Urząd Miasta i Gminy  
w Pasymiu  
ul. Rynek 8  
12-130 Pasym

### Wyjaśnienie treści SIWZ:

„Utworzenie Centrum.”

*Postępowanie o udzielenie zamówienia publicznego w trybie przetargu nieograniczonego. Znak sprawy: RRG.271.11.2017*

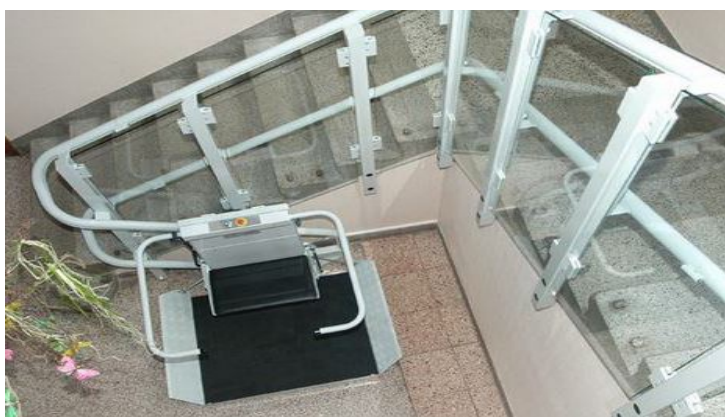
**Zapytanie 22:** Czy można zainstalować od strony elewacji po torze prostym platformy?

**Odpowiedź:** Lokalizacja platformy przy ścianie zawęzi schody ponieważ oprócz balustrady platformy trzeba będzie zainstalować również balustradę schodów. Lokalizując balustradę od strony zewnętrznej będziemy mieli jedną balustradę.
